**AVIS RELATIF À LA PROTECTION
CONTRE LES EVENTUELS EFFETS NOCIFS ET NUISANCES
PROVOQUÉS PAR LES RAYONNEMENTS NON IONISANTS
GÉNÉRÉS PAR DES ANTENNES ÉMETTRICES STATIONNAIRES**

Commune : VRESSE-SUR-SEMOIS - Exploitant : CITYMESH

Référence exploitant : NR06911_A

Rapport n° 1809 / 2025

Figure 1 : Vue en plan des lieux de séjour et des points de contrôle

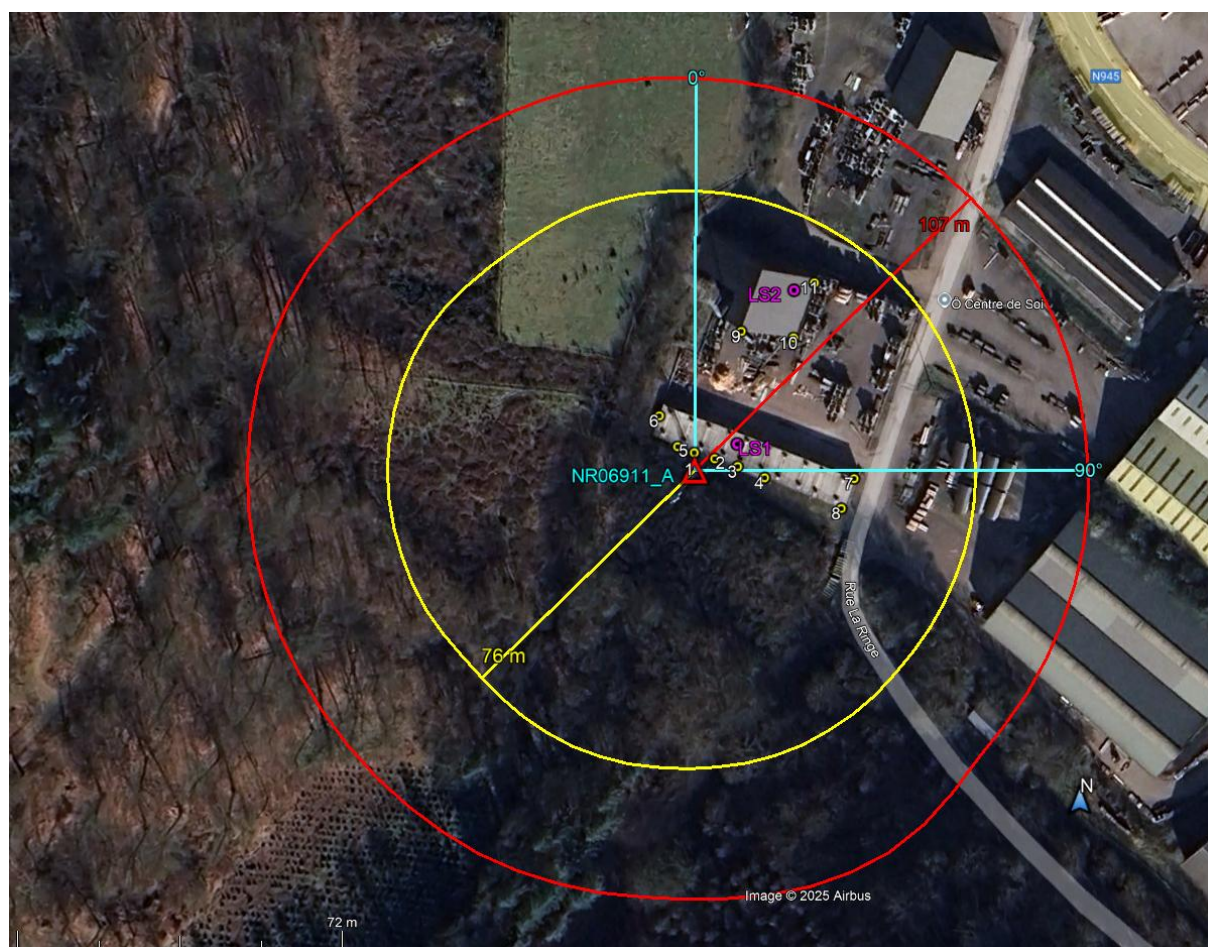
- le numéro du point de contrôle repris sur un des plans de la figure 1;
- le numéro du LS dans lequel se trouve le point de contrôle de la 1^{ère} colonne ;
- l'atténuation d'obstacle prise en compte pour le calcul de l'indice d'exposition dans le LS ;
- le résultat du calcul de l'indice d'exposition.

N° point de contrôle	LS	Atténuation (dB)	Indice d'exposition relatif à la limite par installation IEi
4	LS1	3,0	0,047
9	LS2	3,0	0,040
7	LS1	3,0	0,034
10	LS2	3,0	0,029
3	LS1	3,0	0,029
8	LS1	3,0	0,028
11	LS2	3,0	0,026
6	LS1	3,0	0,023
1	LS1	3,0	0,008
5	LS1	3,0	0,008
2	LS1	3,0	0,005

En ce qui concerne les antennes de l'installation mentionnées dans le tableau 1, la distance maximale à laquelle la limite pourrait être atteinte, à l'extérieur, est égale à 97,0 m. S'il n'y a pas de LS à une distance inférieure, les antennes respectent forcément la limite d'immission.

Dans le cas des LS situés à l'intérieur des bâtiments, une atténuation d'obstacle est prise en compte et il en résulte que la distance maximale à laquelle la limite pourrait être atteinte se réduit à 69,1 m.

Figure 2 : Vue en plan des installations d'antennes dans un rayon de 300 mètres autour de l'installation faisant l'objet de la demande d'avis

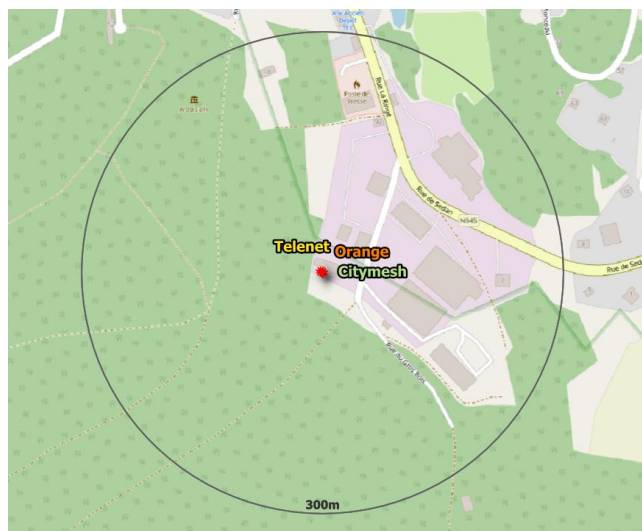
Le plan en projection verticale de la figure 2 indique la localisation des installations d'antennes émettrices stationnaires visées par le décret et situées dans un rayon de 300 mètres autour de l'installation référencée dans le paragraphe 2 et localisée au centre du cercle. Les données de localisation de ces antennes et les avis correspondant sont accessibles via le cadastre en ligne des antennes émettrices stationnaires⁸. Les installations prises en compte dans l'évaluation du respect de la limite cumulative sont les installations d'antennes émettrices déclarées en service par l'exploitant à la date du présent avis, à l'exception de l'installation référencée dans le paragraphe 2 et éventuellement d'autres installations ayant fait l'objet d'une demande d'avis à la même date et qui sont situées à l'intérieur de la zone de 300 mètres de rayon.

- c) dans tous les autres cas, il a été vérifié que la limite cumulative définie à l'article 4, §2 du décret n'est pas dépassée dans les lieux de séjour sur base du nombre d'installations localisées dans la zone d'évaluation de 300 mètres de rayon représentée dans la figure 2, de leur localisation ainsi que des données inscrites dans la figure 1 et au paragraphe 4 du présent avis et dans les avis attestant le respect de la limite par installation ou de la limite abrogée de 3 V/m relatifs aux autres installations reprises dans la figure 2.

Compte tenu des considérations ci-dessus, il apparaît que l'intensité du rayonnement électromagnétique généré, dans les lieux de séjour situés dans un rayon de 300 mètres autour de l'installation référencée dans le paragraphe 2, par l'ensemble des antennes émettrices stationnaires de l'ensemble des exploitants du même site d'antennes émettrices stationnaires respecte la limite fixée à l'article 4, § 2 du décret.
